Parc éolien Les Fontaines

Mémoire en réponse à l'Avis de la Mission Régionale d'Autorité environnementale du 2 juin 2023

Maître d'ouvrage : Société Elicio

Carte 2 : Raccordement électrique au poste source et zonages écologiques et réglementaires (Source : Elicio France)

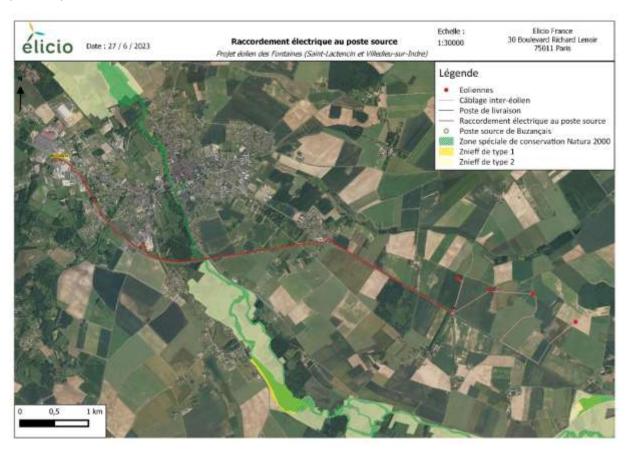
L'autorité environnementale recommande de compléter l'étude d'impact par une évaluation des incidences des modalités de raccordement du projet au réseau susceptibles d'être mises en œuvre².

Les tracés proposés par le pétitionnaire ne représentent en l'état qu'une hypothèse de travail. Il peut toutefois être précisé que l'hypothèse de raccordement présentée dans l'étude d'impact est réaliste, notamment avec le suivi des routes existantes, aussi bien pour des raisons pratiques que foncières mais également de moindre coût et de moindre impact écologique.

La carte ci-dessus représente la localisation du câblage nécessaire au raccordement électrique au réseau entre le poste de livraison du projet éolien des Fontaines et le poste source situé sur la commune de Buzançais. Ce poste source est localisé à environ 7 km du projet éolien.

Pour effectuer ce raccordement électrique, le câble sera enterré et passera dans un premier temps au niveau de la giration temporaire du projet, puis le long de la route départementale D943 et ainsi jusqu'au poste source 7 km plus loin.

La traversée du cours d'eau de l'Indre à Buzançais sera effectuée en utilisant les ponts enjambant la rivière. Aucune intervention dans le lit de la rivière ne sera nécessaire (lit mineur ou majeur). Aucun milieu naturel d'intérêt ne sera impacté compte tenu de l'utilisation des bas-côtés de la chaussée (RD943) pour enterrer le câble. Les habitats sont soumis à diverses perturbations (bruits, vibration, déchets, pollutions hydrocarbures, écrasement) qui ne permettent pas l'expression d'habitats d'intérêt et encore moins l'installation d'une faune commune ou remarquable.

Le tracé hypothétique de raccordement traverse la ZSC FR2400537 – Vallée de l'Indre. Ce tracé n'aura pas d'impact sur la zone car il suivra les accotements de la route.

De ce fait, aucun impact ne sera engendré sur la biodiversité générale puisqu'aucun habitat naturel ne sera détruit de manière temporaire, ni permanente.

Ainsi, le raccordement électrique du poste de livraison du projet éolien des Fontaines au poste source situé sur la commune de Buzançais n'aura aucun impact.

Illustration 1 : Méthode de sélection des sites potentiels

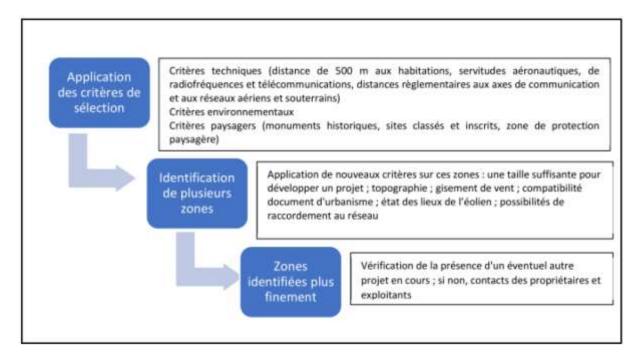
L'autorité environnementale recommande au porteur de projet de présenter une analyse de solutions de substitution à l'échelle d'un territoire pertinent.

A l'échelle de cette zone identifiée, Elicio a ensuite appliqué plusieurs critères afin d'identifier des zones sujettes à un développement de projet éolien (cf. figure suivante).

Illustration 5 : Evaluation des émissions des GES sur l'ensemble du cycle de vie (g éqCO²/kWh) pour les grandes catégories de technologies de production d'électricité et pour certaines technologies intégrées avec captage et stockage du carbone.

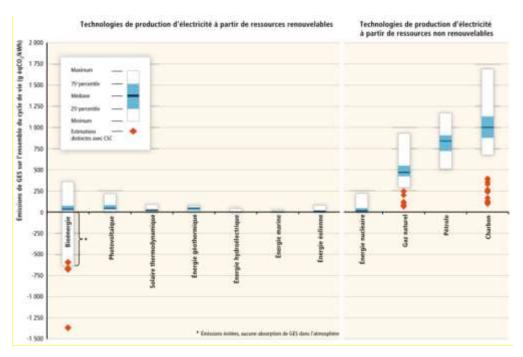
L'autorité environnementale recommande de présenter un bilan énergétique et carbone spécifique au projet.

L'étude conclut que le taux d'émission du parc français (éolien terrestre) est de 12,7 g CO2 eq/kWh (valeur similaire à données par le GIEC ou les autres études académiques).

En conclusion, si le bilan carbone des éoliennes n'est pas neutre, il reste bien meilleur que d'autres sources d'énergies. RTE (Réseau de Transport d'Electricité) rappelle d'ailleurs dans son analyse "Futurs énergétiques 2050" la nécessité de développer massivement les énergies renouvelables, dont les éoliennes, afin d'atteindre la neutralité carbone en 2050 en France. L'étude précise que les émissions totales issues des énergies renouvelables sont "très faibles".
